# PCN

## Produkt Änderungs-Information

Datum/date:	06.12.2023
-------------	------------

<b>Serie / Artikel</b>	<b>8320-6-2-XX</b>	<b>USB3.1 Steckverbinder, Typ C, liegend , auf der Leiterplatte</b> USB 3.1 Connectors, Type C horizontal, top-mounted
Series / Item

➤ **TOP VIEW COMPARISON**

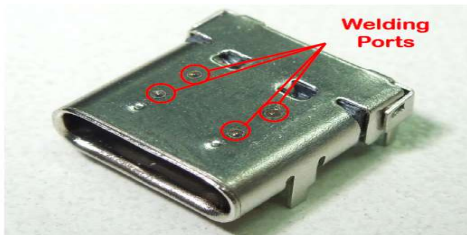
**Im Laufe einer Werkzeugrevision hat sich das Design des Steckverbinders geändert. Anbei die Übersicht und in der Anlage die neue Zeichnung. Die technischen Spezifikationen und das PCB-Layout ist unverändert. Die Änderung gilt für neue Bestellungen.**

@ Remove Welding Points

➤ **BOTTOM VIEW COMPARISON**

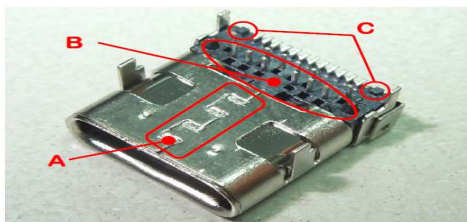
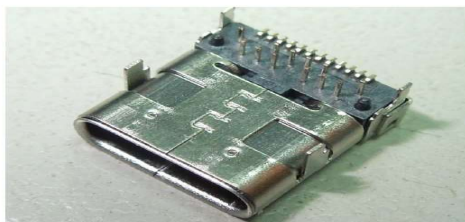
- A. Seam Pressing Modification
- B. Terminal Molding Modification
- C. Remove Stand-Off
